第12回嶺南地域流域検討会

～早瀬川水系の河川整備について～

平成18年3月17日

1. 第9回流域検討会における 主な発言に対する回答

早瀬川水系の洪水時流水のイメージと氾濫計算モデル

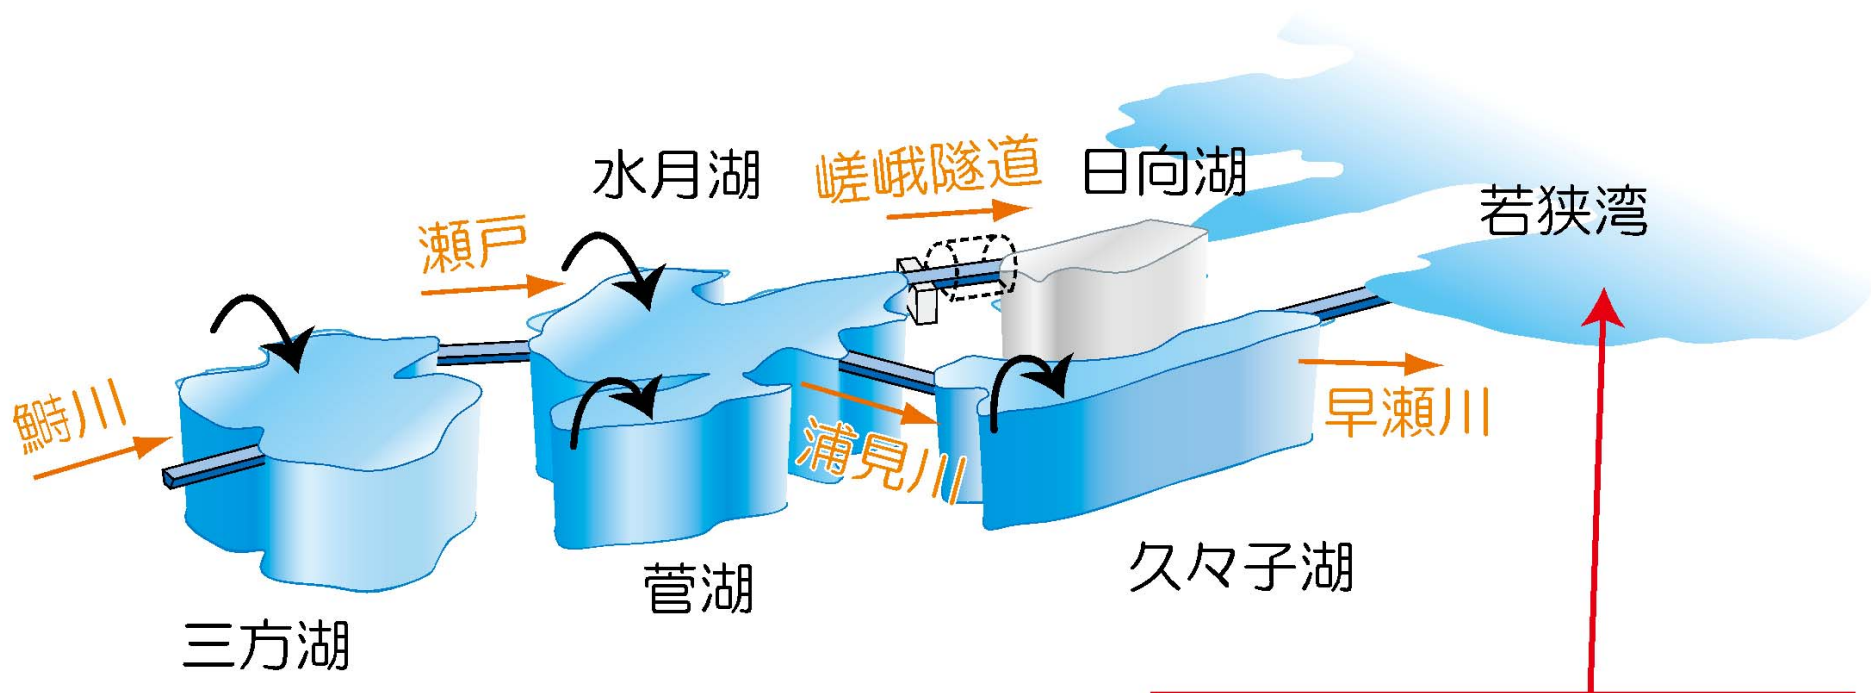
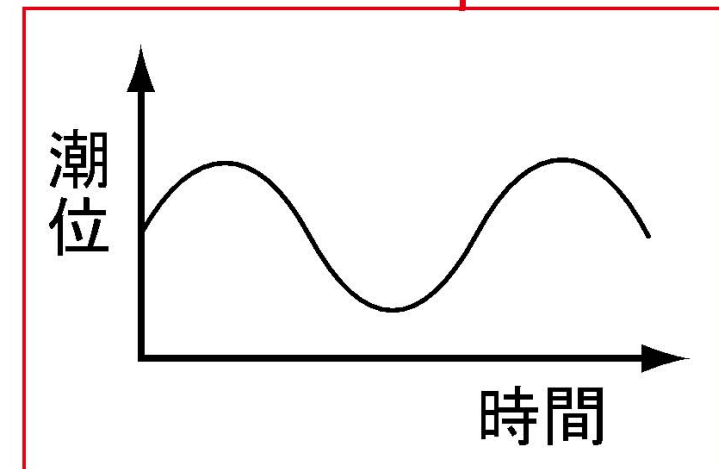
発言1（氾濫解析モデル上の潮位の扱い）

海からの海水の流入による久々子湖周辺の被害もあると聞いている。そうしたことも検討してほしい。 【多仁委員】

若狭湾潮位の影響が反映できる氾濫解析モデルになっています。

精度向上後の氾濫計算モデルの検証

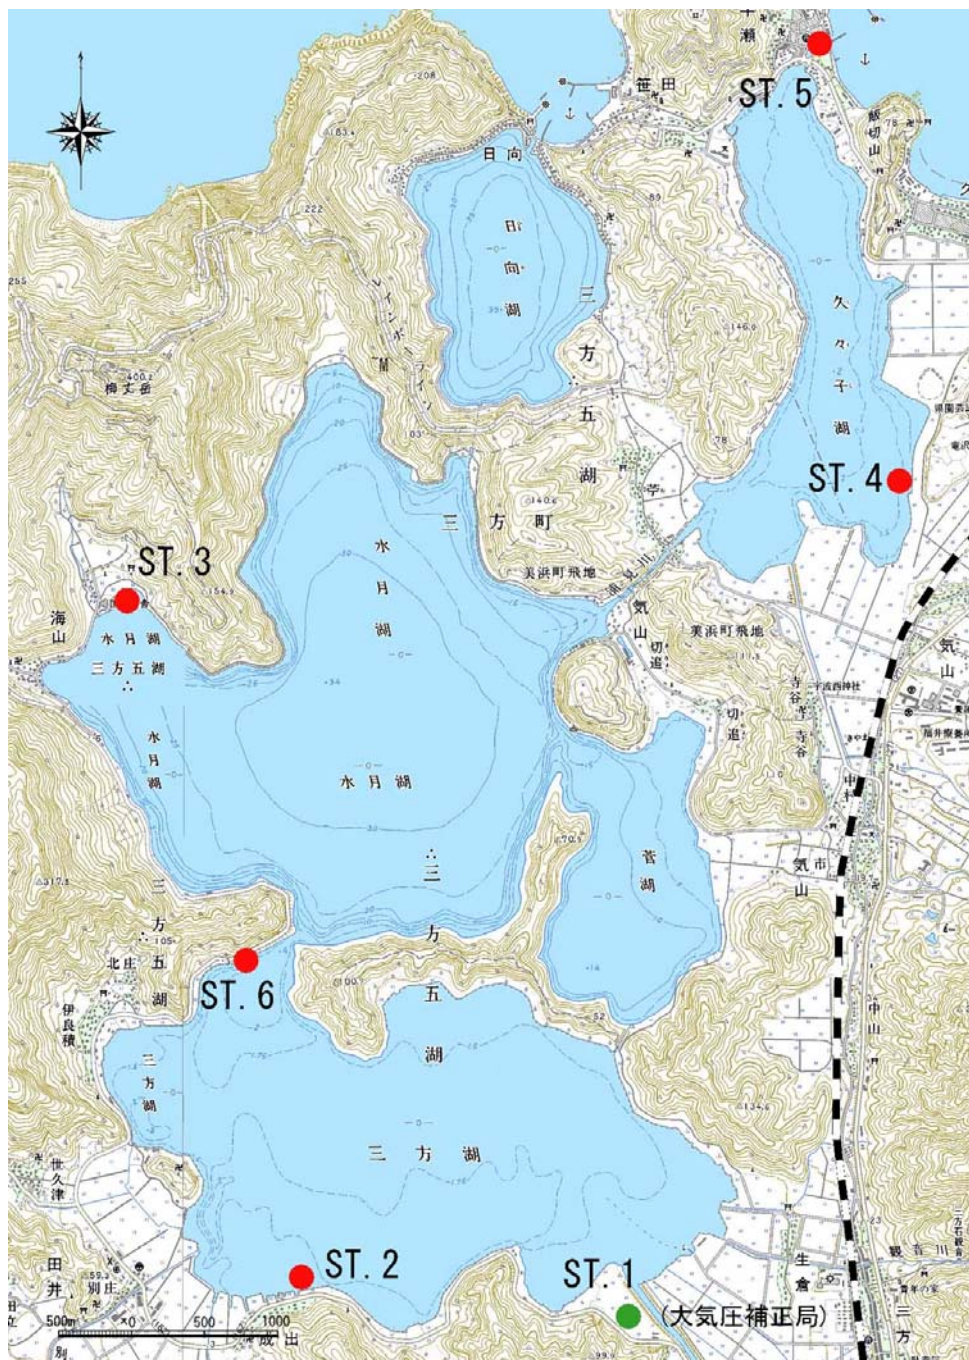
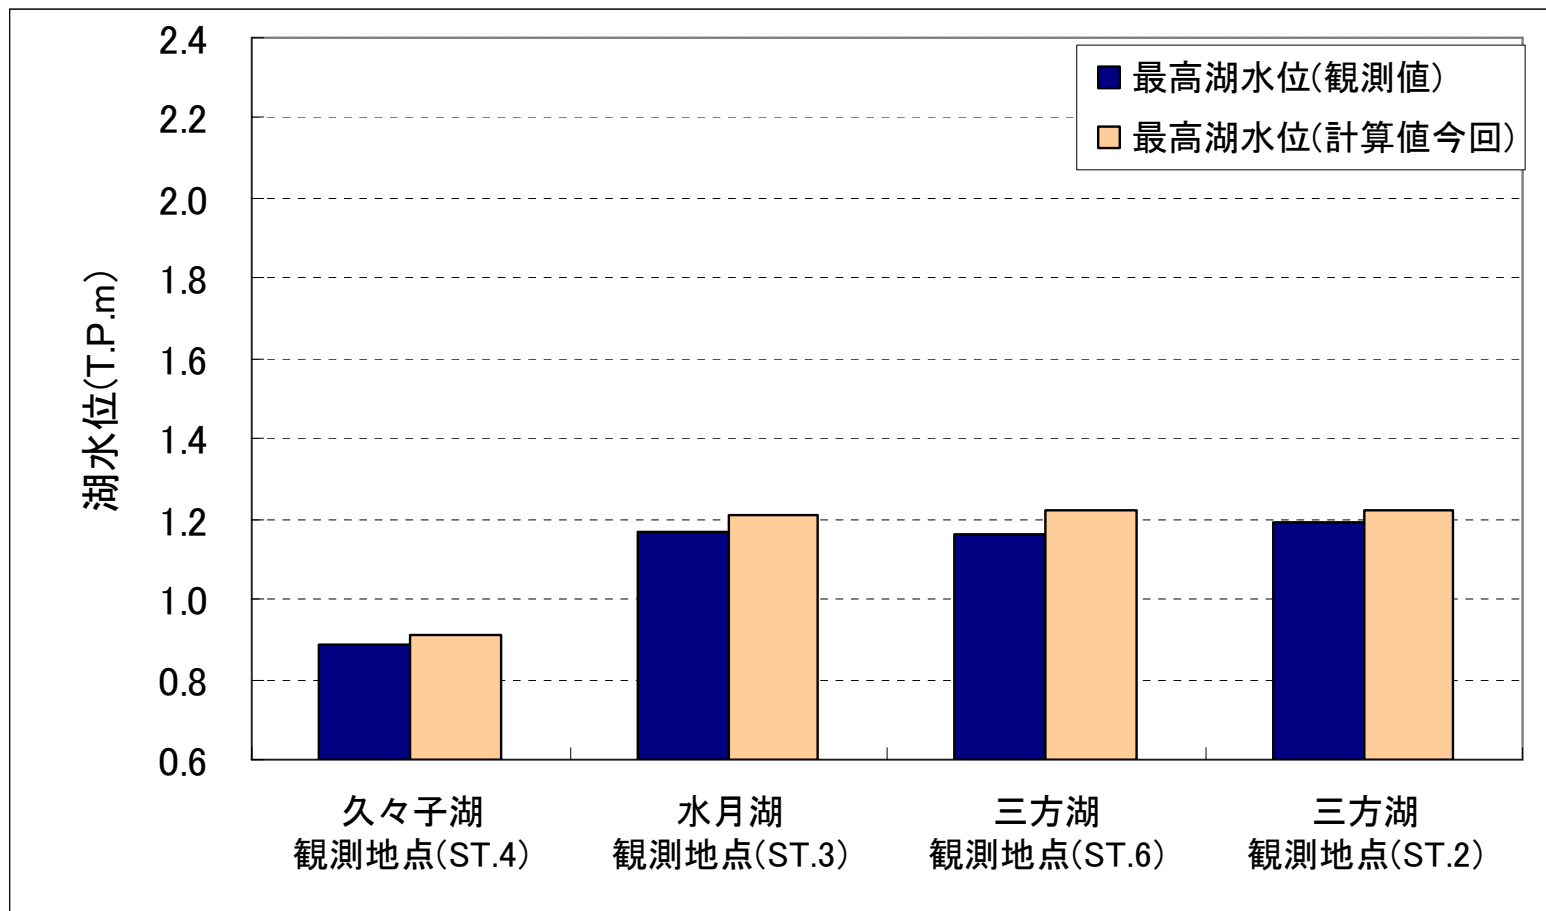
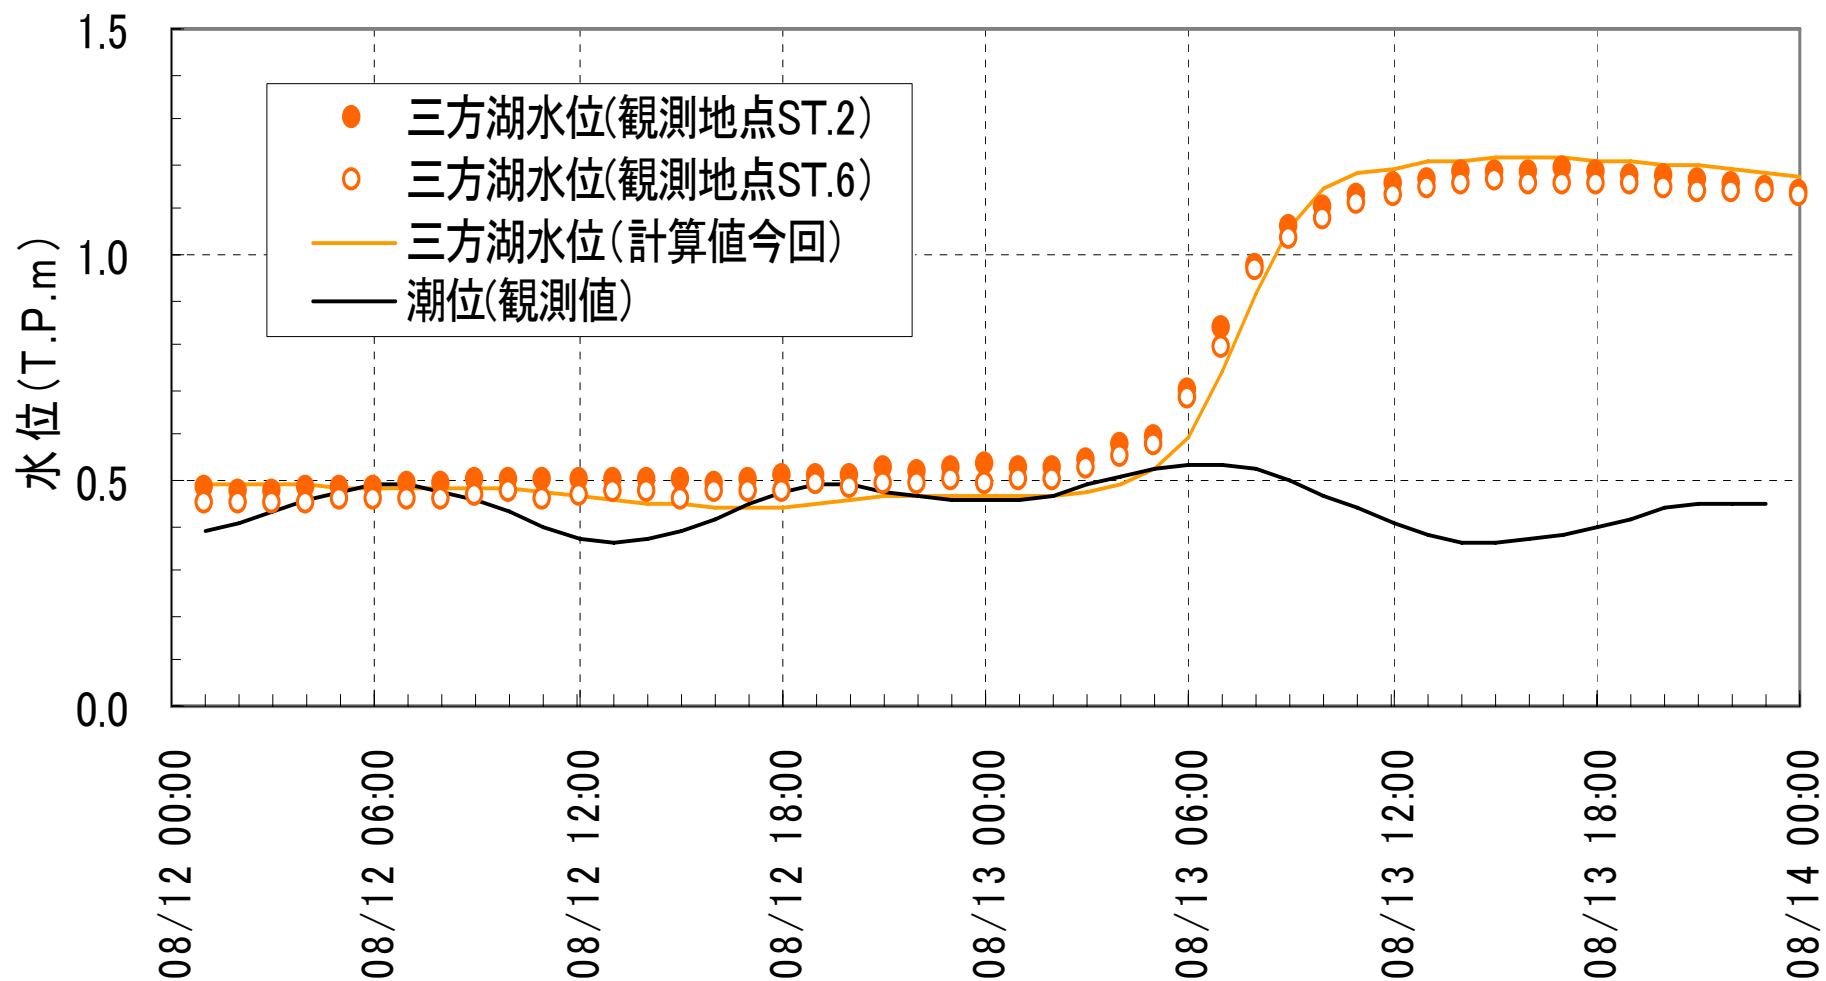
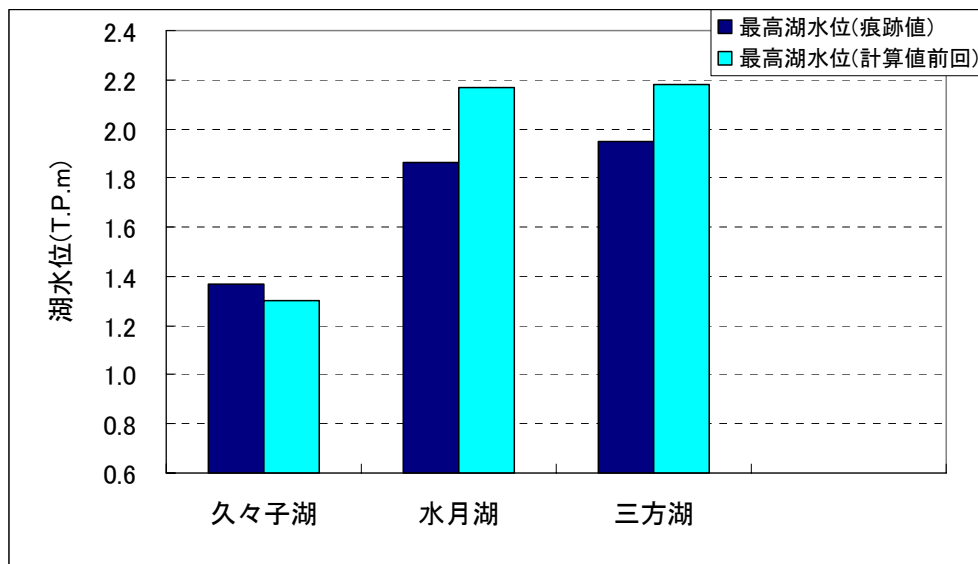
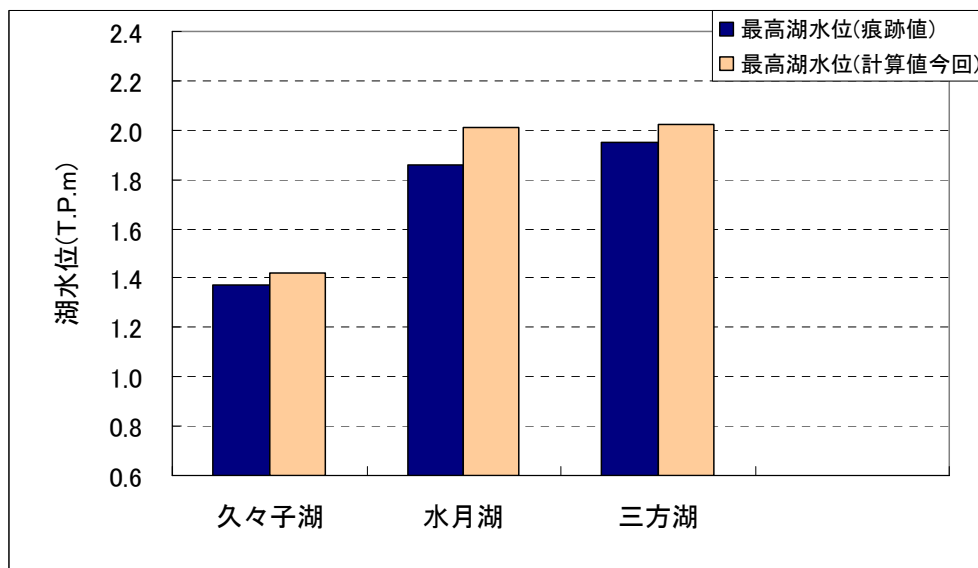
発言2(氾濫解析モデルの精度向上)

平面二次元モデルを使用するなど、治水評価モデルの更なる精度向上を図ってほしい。【細田会長】

新たに、平成17年8月13日洪水で再現検証を行い、氾濫解析モデルの精度向上を図りました。
